Provincia di Biella

VERBALE DI RIUNIONE

14.11.2023

L'istanza ha per oggetto la richiesta di rilascio del giudizio di compatibilità ambientale in sanatoria per opere progettuali già autorizzate con Determinazione Dirigenziale della Provincia di Biella n. 353 in data 19-03-2015 e ss., realizzate in difformità rispetto a quanto nella predetta stabilito ed approvato. Le opere di cui trattasi furono realizzate nelle aree di riferimento dell'autorizzazione rilasciata nel 2015 (e successive), ma con localizzazione di alcuni manufatti sensibilmente differente rispetto al provvedimento di autorizzazione e, parimenti, con modalità costruttive difformi rispetto alle previsioni. Le difformità rispetto all'autorizzazione rilasciata furono oggetto di accertamento da parte degli organi di vigilanza competenti e di successiva applicazione, da parte della Provincia delle sanzioni per la violazione degli art. 26 del D.Lgs 152/2006 e ss.mm.ii., art. 5 comma 1 del D. Lgs. 28/2011 e art 17 del R.D. 1775/1933 e ss.mm.ii. e di successivo provvedimento di diffida con la Determinazione Dirigenziale n. 29 del 13/01/2023.

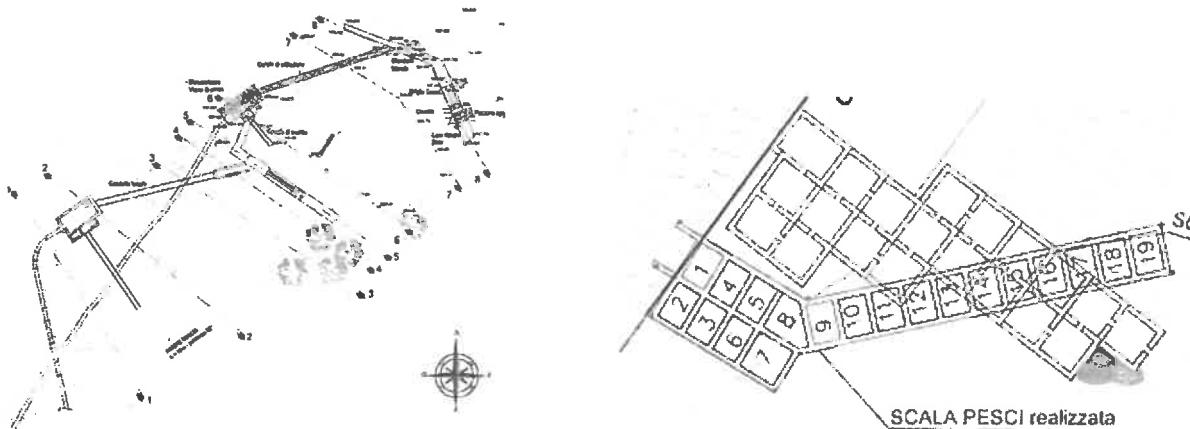
I dati surriportati non sono coerenti con quanto riportato nell'elaborato RDMAA "Relazione Tecnica di Monitoraggio Ante Operam" e nell'elaborato RDP "Rapporto di Prova".

La Variante in sanatoria in oggetto prevede n. 2 adeguamenti progettuali: 1) il primo relativo al posizionamento dell'opera di presa; 2) il secondo alla forma del passaggio ittico.

L'opera di presa è stata realizzata a monte di quella autorizzata di circa 30 m mentre il passaggio ittico è stato realizzato con una forma maggiormente rettilinea, con probabile perdita della caratteristica di adeguata pendenza, modificando in modo radicale le vasche, che cambiano in dimensioni e, come osservato anche in sopralluogo, in velocità del flusso e potenza dissipata. In entrambi i casi, le nuove caratteristiche non sono state oggetto di un vaglio preventivo da parte delle Autorità competenti e, in particolare, per il passaggio ittico non vi sono, attualmente, le condizioni per garantirne la funzionalità, anche preso atto di quanto previsto dal progettista nel documento di valutazione delle modifiche (CAM_VMIA_giu2023).

La "SIPEA" S.r.l. provveda – in sede di chiarimenti – ad indicare in maniera inequivocabile i parametri di progetto risolvendo le incongruenze suindicate
